『特定原子力施設の指定に際し東京電力株式会社福島第一原子力発電所に対して求める措置を講ずべき事項』  
 該当項目の整理表（案件：2号機のPCV内部調査及び試験的取り出し作業のうち試験的取り出し）

福島第一原子力発電所  
特定原子力施設への指定に際し  
東京電力株式会社福島第一原子力発電所に対し  
して求める措置を講ずべき事項について等へ  
の適合性について  
(2号機のPCV内部調査及び試験的取り出し  
し作業のうち試験的取り出し)

令和5年7月  
東京電力ホールディングス株式会社

図1 DPTEポートとDPTEコンテナの開閉イメージ

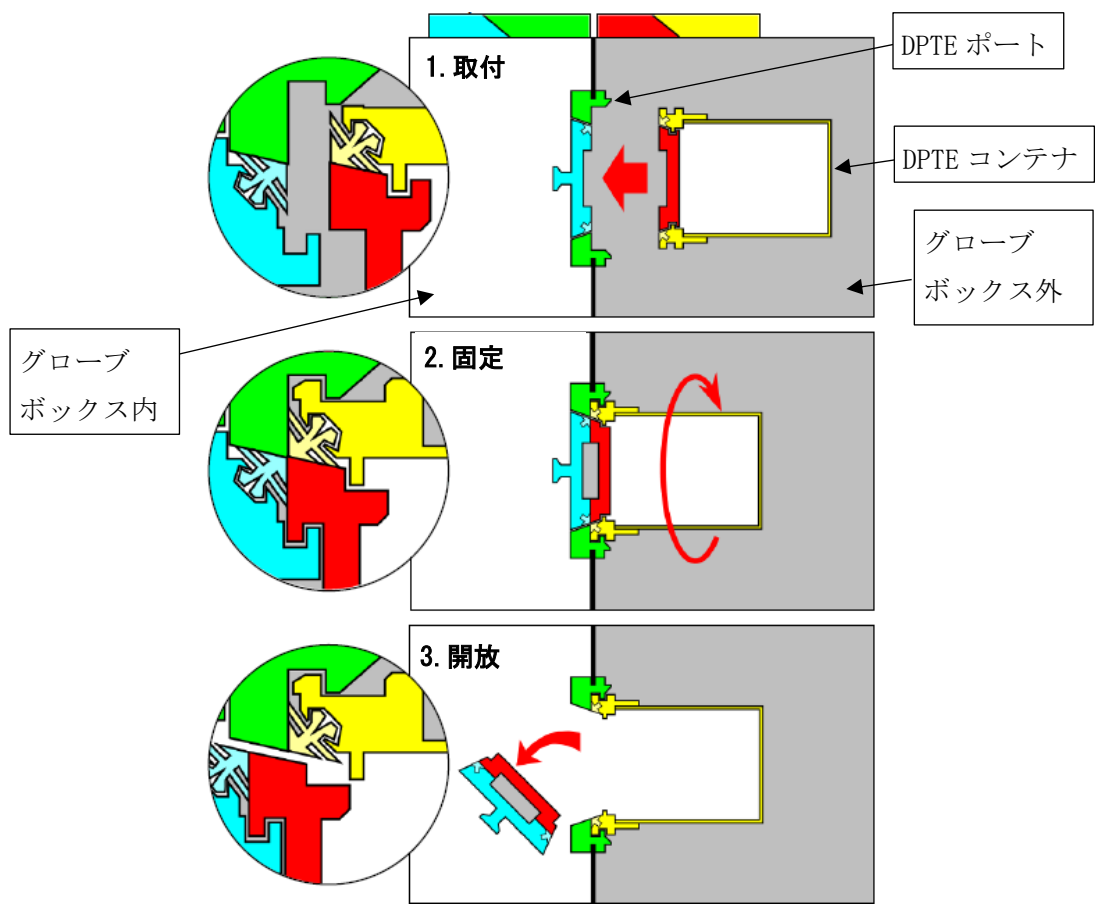
実施計画変更予定範囲として、安全機能を有する設備等の範囲や具体的な仕様について整理すること。

試験的取り出し作業で追加となる安全機能を有する設備は閉じ込め機能を有するDPTEコンテナとグローブボックスである。また、安全機能を有するものではないが、別紙-2で示した燃料デブリを収納する容器及び測定に使用する装置について以下に示す。

DPTEコンテナはDPTEポートに取り付けることで図1のようにDPTEコンテナの蓋とDPTEポートが一体となって開閉し、密閉を維持しながら物を移送することが可能なコンテナである。

燃料デブリをエンクロージャからグローブボックスまで運搬する際に使用する。内部には緩衝容器を固定する治具を設置している。

燃料デブリの回収から輸送までの一連の作業フロー

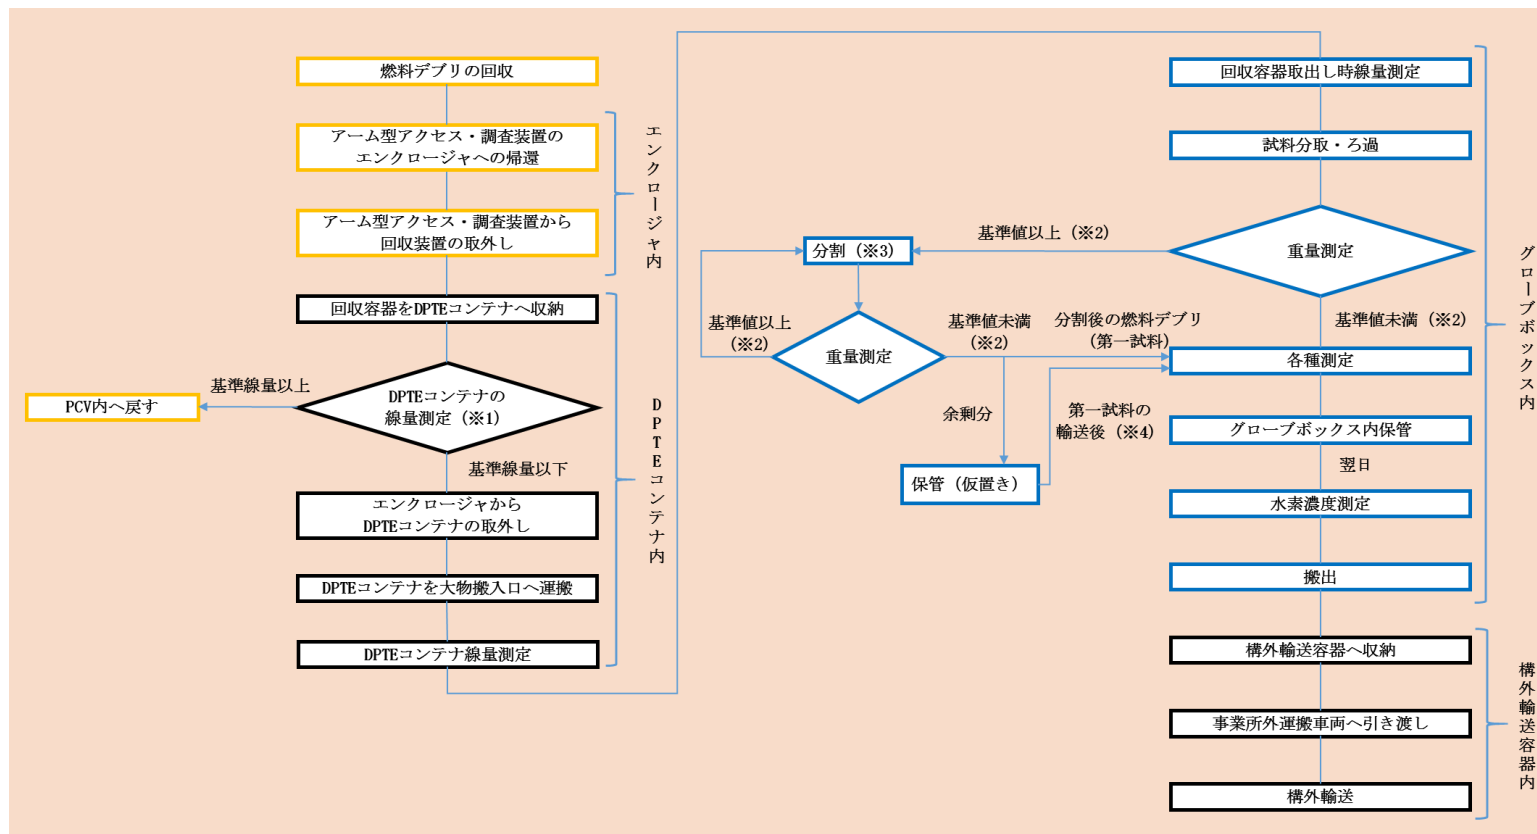
燃料デブリの取り出しから搬出までの取扱いフローを整理し、資料に示して説明すること。

燃料デブリの取り出しから搬出までの取扱いフローを別紙に示す。

図 1. ダスト管理エリア構成イメージ

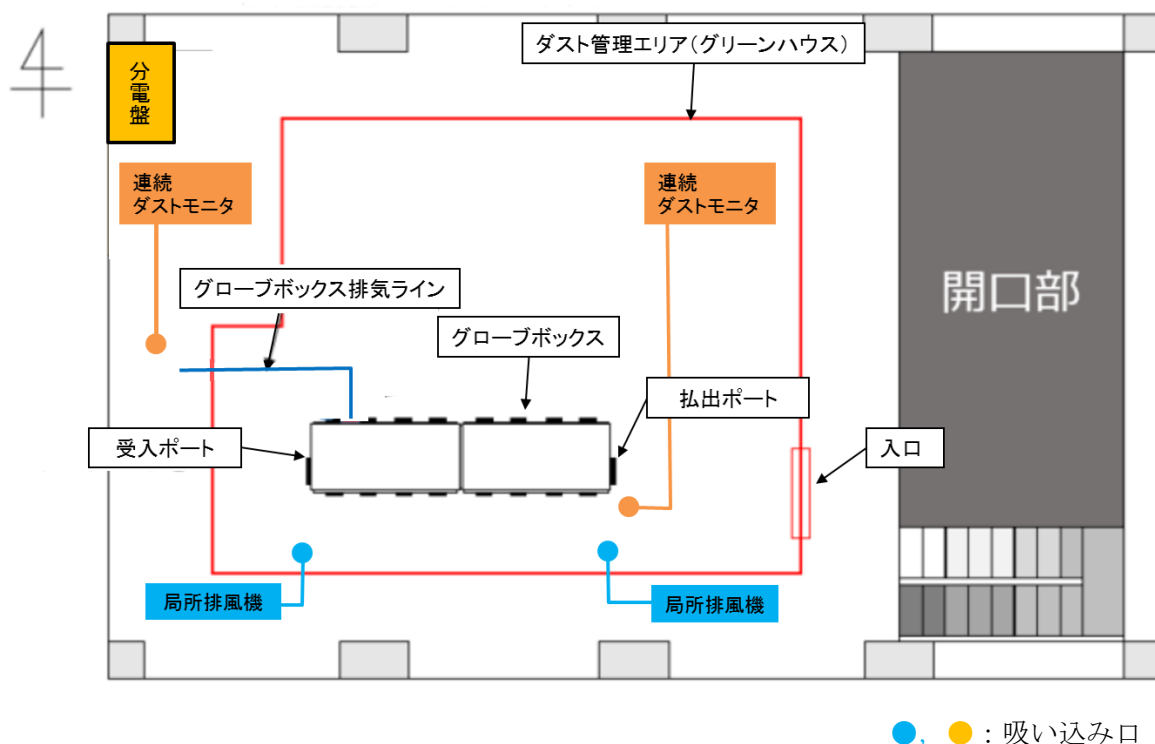
ダスト管理エリアの管理方法を示すこと。

グローブボックスから放射性物質が漏えいした際に、汚染拡大防止を行うためグローブボックス周辺に難燃性ビニールを用いたグリーンハウスを設置し、ダスト管理エリアを設定する。

ダスト管理エリアの構成イメージを図1に、各構成品の仕様を下記に示す。

ダスト管理エリア周辺に局所排風機を設置し、吸い込み口をグローブボックスの受入ポート、払出ポート付近にそれぞれ設置することによりダスト管理エリア外への放射性ダスト飛散を抑制する。

グローブボックス排気ラインはHEPAフィルタ通じて、ダスト管理エリア外へ排気する。

連続ダストモニタはダスト管理エリア内とグローブボックス排気ラインに設置し、放射性ダスト監視を行う。
